PROCESSO: 2023.02.27.01

CONCORRÊNCIA PÚBLICA Nº 006/2023-CP

ASSUNTO: Esclarecimentos

Trata o presente do pedido de esclarecimento ao Edital de Licitação de **CONCORRÊNCIA PÚBLICA Nº 006/2023-CP**, que tem como objeto a *Contratação de empresa para execução de construção de escola de um pavimento com 12 (doze) salas de aula - EEF Teresa Aragão Serra, no município de Tauá/CE*, solicitado por F R ARCANJO MATOS LTDA, nos termos apresentados no expediente do processo em epigrafe.

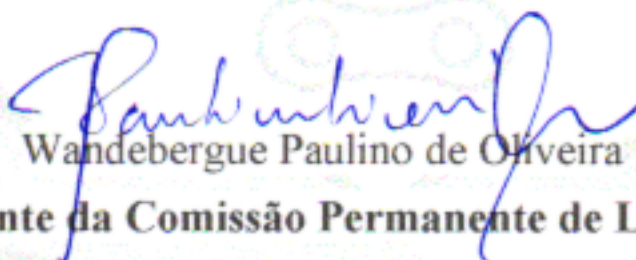
Solicitamos a correção no item 10.1.7 da composição de custos unitário, anexada na página 147. Pois o valor na composição é de R\$ 12,03 e o valor na planilha é de R\$ 126,11. Observar que na composição 10.1.7 não tem o item de piso granilite e sim Tinta Latex. Esse erro na composição impossibilita de concluirmos nossa proposta de preços.

Tendo em vista a natureza técnica do questionamento supra, foi solicitado posicionamento da área demandante, na qual manifestou-se pela **correção** da composição do serviço COMP11254858 - PISO DEM GRANILITE, INCLUSIVE JUNTAS DE DILATAÇÃO PLÁSTICA (M2), através do Ofício nº 15/2023 (em anexo)

Conforme pedido de esclarecimento recebido através do e-mail do Setor de Licitações de Tauá, datado em 05 de abril de 2023, segue abaixo a correção da composição do serviço COMP11254858 - PISO DEM GRANILITE, INCLUSIVE JUNTAS DE DILATAÇÃO PLÁSTICA (M2).

Salientamos que a mesma permanece com o valor licitado, que corresponde a R\$ 126,11.

10.1.7. COMP-11254858 - Piso dem granilite, inclusive juntas de dilatação plastica (M2)						
Material		FONTE	UNID	COEFICIENTE	PREÇO UNITÁRIO	TOTAL
3671	JUNTA PLASTICA DE DILATAÇAO PARA PISOS, COR CINZA, 17 X 3 MM (ALTURA X ESPESSURA)	SINAPI	M	1,00000000	1,10	1,10
4786	PISO EM GRANILITE, MARMORITE OU GRANITINA, AGREGADO COR PRETO, CINZA, PALHA OU BRANCO. E= 8* MM (INCLUSO EXECUCAO)	SINAPI	M2	1,00000000	93,50	93,50
TOTAL Material:						94,60
Mão de Obra		FONTE	UNID	COEFICIENTE	PREÇO UNITÁRIO	TOTAL
88309	PEDREIRO COM ENCARGOS COMPLEMENTARES	SINAPI	H	0,60000000	22,36	13,42
88316	SERVENTE COM ENCARGOS COMPLEMENTARES	SINAPI	H	0,30000000	16,83	5,05
TOTAL Material:						18,47
Serviço		FONTE	UNID	COEFICIENTE	PREÇO UNITÁRIO	TOTAL
87373	ARGAMASSA TRAÇO 1:4 (EM VOLUME DE CIMENTO E AREIA MÉDIA ÚMIDA) PARA CONTRAPISO, PREPARO MANUAL. AF_08/2019	SINAPI	M3	0,02000000	651,89	13,04
TOTAL Serviço:						13,04
VALOR:						126,11
